# 不具合箇所説明図

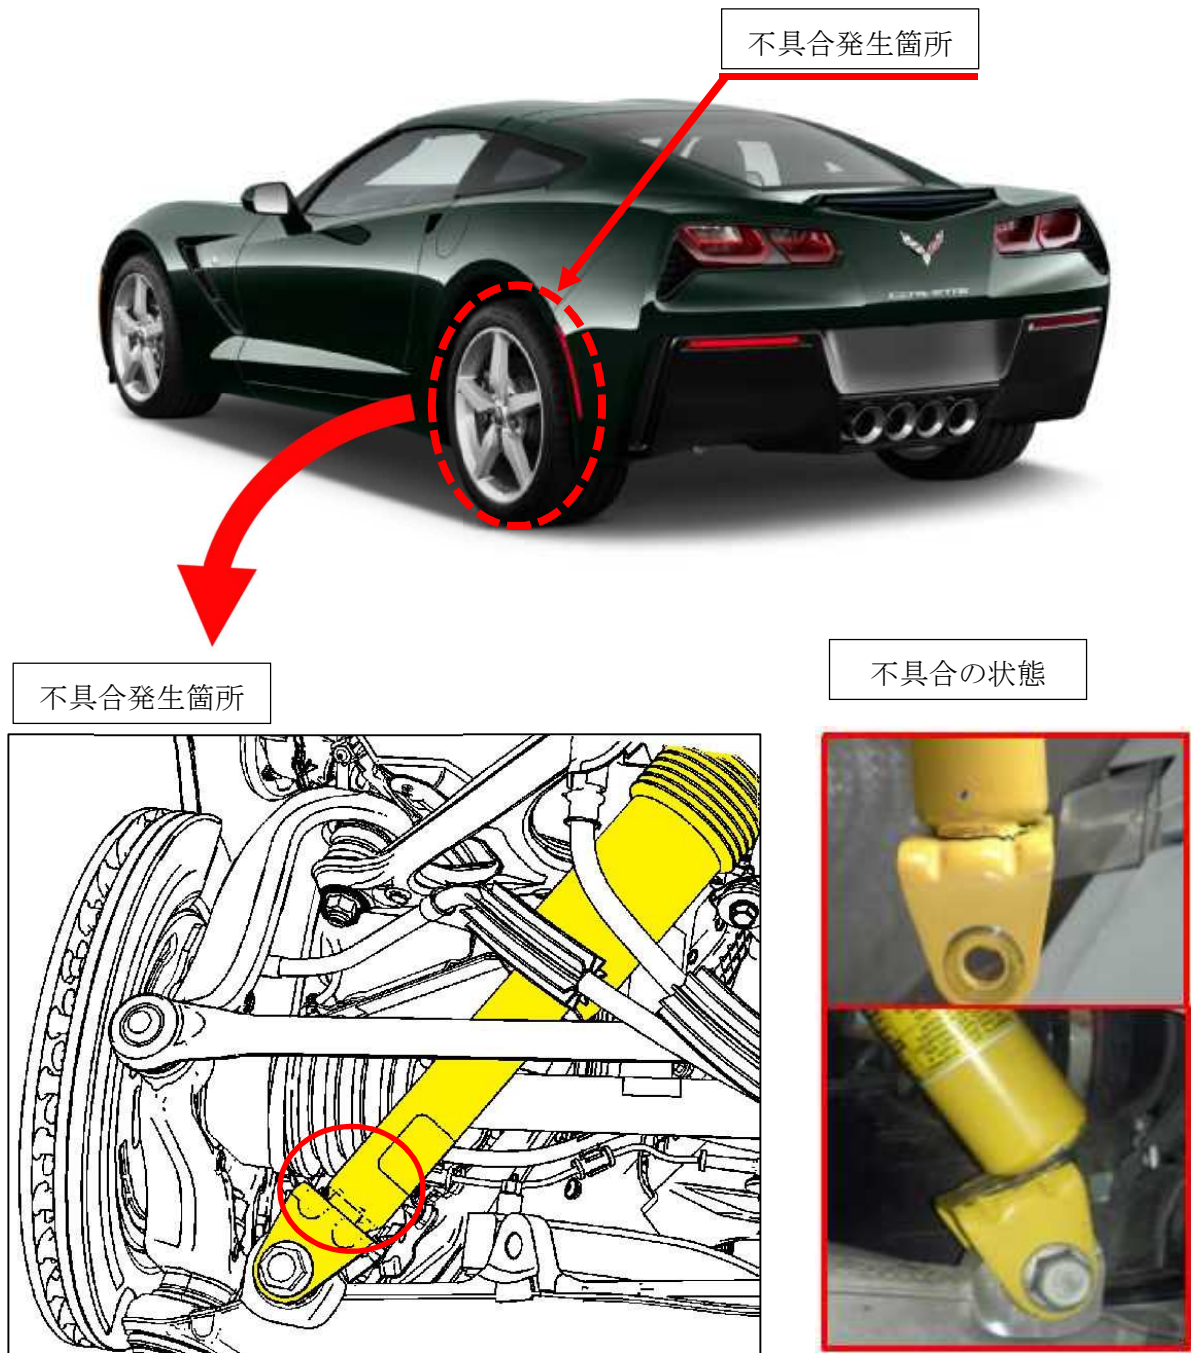
リヤショックアブソーバーにおいて、取付部分の溶接が不適切なため、当該部分が破損するものがある。そのため、異音が発生して走行安定性に支障をきたすおそれがある。

全車両、左右ショックアブソーバーを良品に交換する。

左ボディストラクチャー部分に黄色ペイントを塗布する。
